**GOVERNO DO DISTRITO FEDERAL**  
**SECRETARIA DE ESTADO DE DESENVOLVIMENTO URBANO E HABITAÇÃO DO DISTRITO FEDERAL**

Parecer SEI-GDF n.º 7/2022 - SEDUH/CAP/COVIR

Os autos vieram a esta Comissão em decorrência da constatação de irregularidades apontadas no projeto anteriormente aprovado referente ao empreendimento situado no **SETOR DE CLUBES ESPORTIVOS SUL TRECHO 02 LOTE 2/11, PLANO PILOTO/DF**, na forma do Despacho COARQ/CAP/SEGETH (Fl. 259, volume 04 do processo físico).

Figura 1 . Planta SCE PR-1/2

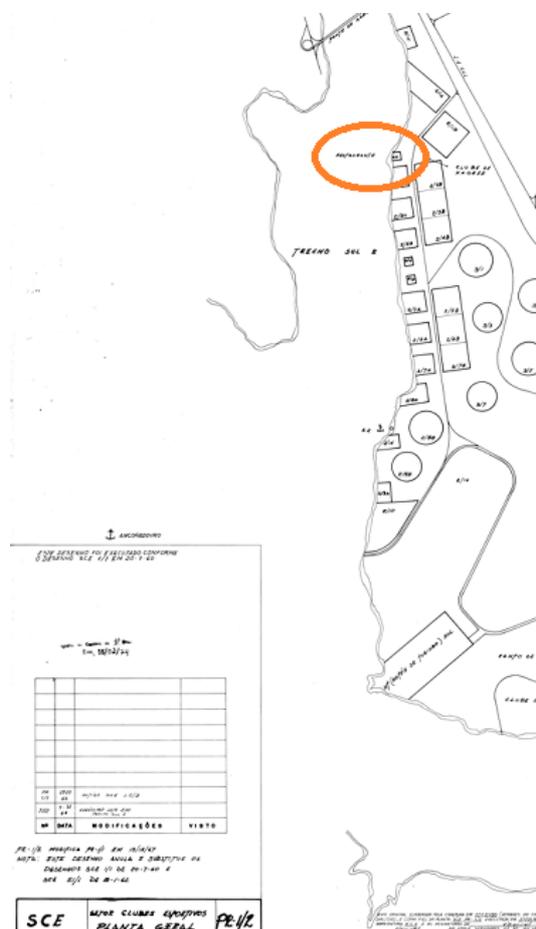
*"...A primeira indicação do lote 2/11 do Trecho 2 do SCES consta da primeira planta de parcelamento urbano do setor, a planta SCE PR-1/1, elaborada em 20/7/1960, tendo sido substituída pelo desenho da planta SCE PR-1/2, parcialmente indicado na Figura 1 a seguir, que foi registrada em cartório competente em 15/2/1974. Nessa última é possível verificar a indicação de destinação para restaurante do lote 2/11 do Trecho 2 do SCES.*

Figura 2 . Planta SCE Sul PR-6/2

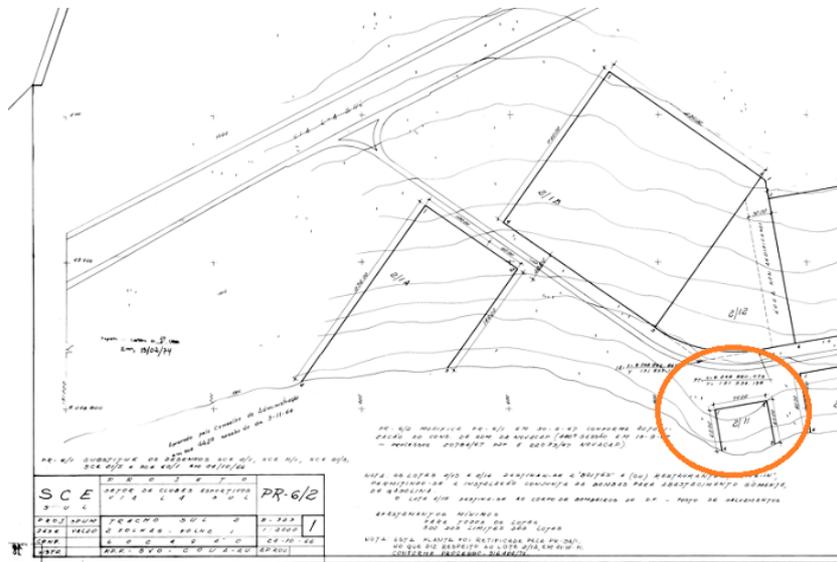
A planta SCE Sul PR-6/2, parcialmente indicada na Figura 2, de 24/10/1966, devidamente aprovada e registrada em cartório competente em 15/2/1974, foi elaborada para obter o registro cartorial dos lotes nela definidos (traz em seu carimbo o nome 'Locação'), bem como as coordenadas topográficas de locação dos lotes nela contidos, incluindo o lote 2/11 do Trecho 2. Embora a planta SCE Sul PR-6/2 seja uma planta de definição de parcelamento urbano e não de parâmetros de ocupação, nela constam notas relativas ao uso/atividades permitidas exclusivamente para os lotes 2/13, 2/14 e 2/15, bem como define os afastamentos de 5,00 metros para todos os lotes nela contidos.

Figura 3 . Planta SCE Sul PR-66/1

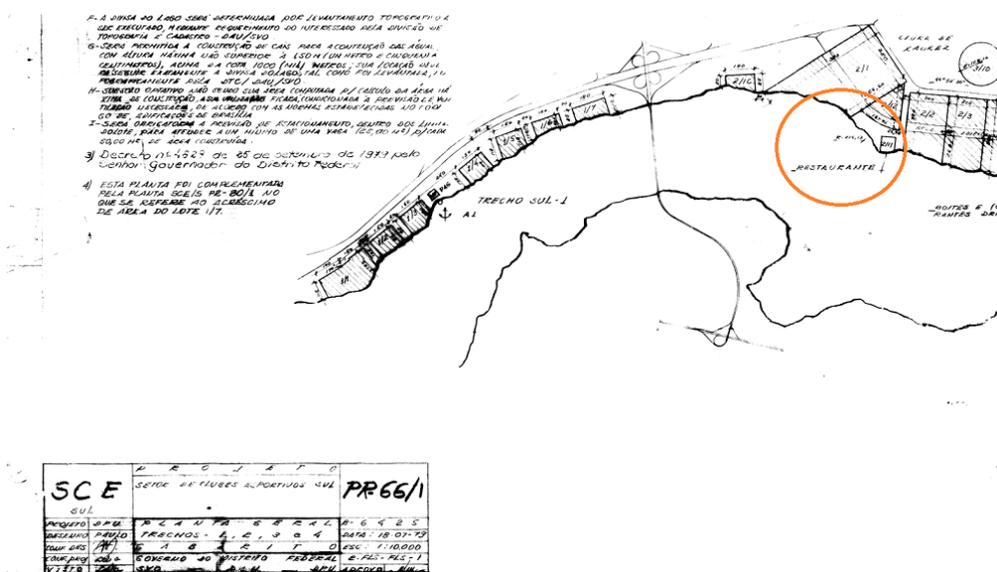
O uso/atividade do lote 2/11 foi ratificado em 1979 com a aprovação da planta gabarito SCE Sul PR-66/1, parcialmente indicada na Figura 3, planta definida para conter os parâmetros de ocupação (gabarito), conforme consta da Figura 3 a seguir, que indica claramente a destinação do lote 2/11 para atividade de restaurante já definida no parcelamento original do setor pela planta SCE PR-1/2.

Ressaltamos que a planta SCE Sul PR-66/1 é uma planta do tipo gabarito, ou seja, destinada a definir parâmetros de ocupação, cujo objeto são os lotes destinados a clubes esportivos, aqueles hachurados na planta, cujos parâmetros de ocupação constam dos itens 1 e 2 da Observação.

Considerando que a planta SCE Sul PR-66/1 tem como objeto somente os lotes hachurados e não se aplica ao lote 2/11, cumpre observar que o lote 2/11 possui somente os seguintes parâmetros de ocupação, aprovados regularmente nos instrumentos acima citados desde sua definição em 1960 e seu registro cartorial em 1974:

**Planta Baixa - Subsolo**

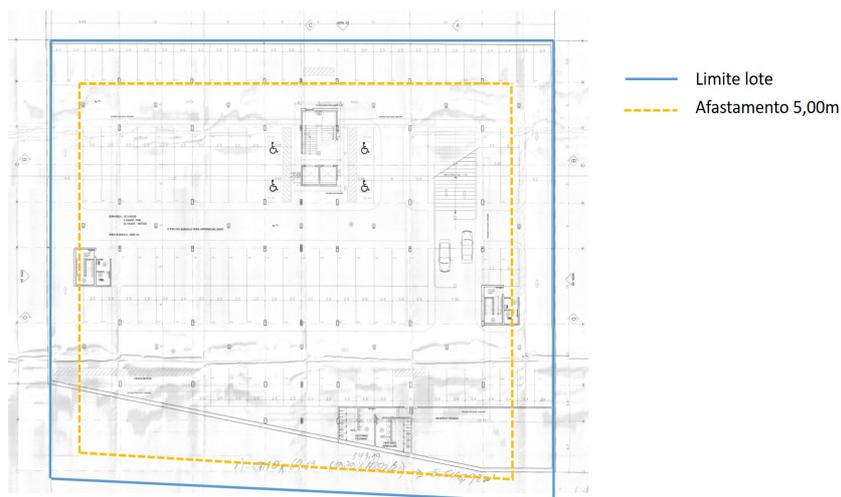
Sobre essa justificativa feita pela autora, esclarecemos que a PR 6/2 traz claramente sobre os afastamentos mínimos obrigatórios de 5,0m em cada divisa do lote e que o Código de Edificações vigente à época (Lei nº 2.105/98 e Decreto nº 19.915/98 e suas alterações) não contempla no Art. 151, que trata das obras complementares, os elementos constantes no projeto de arquitetura aprovado tais como vagas, escadas e DML no subsolo, a escada, central de GLP e lixeira no térreo, e a escada no 1º pavimento.

Além disso, o Art. 152 da mesma Lei esclarece que as obras complementares podem ocupar as faixas de afastamento observando a legislação de uso e ocupação do solo, ou seja, a PR 6/2. Portanto as edificações apresentadas em projeto estão infringindo o parâmetro urbanístico já que não se enquadram como obras complementares. Já a cobertura localizada na fachada frontal do lote e construída em parte no afastamento mínimo obrigatório, pode se enquadrar no Art. 151 inciso VI, sendo permitida como uma obra complementar, desde que tenha apenas a função de pequena cobertura.

**3. Afastamento mínimo obrigatório:** Tanto no subsolo como no térreo existem edificações aprovadas no afastamento mínimo obrigatório de 5,00m.
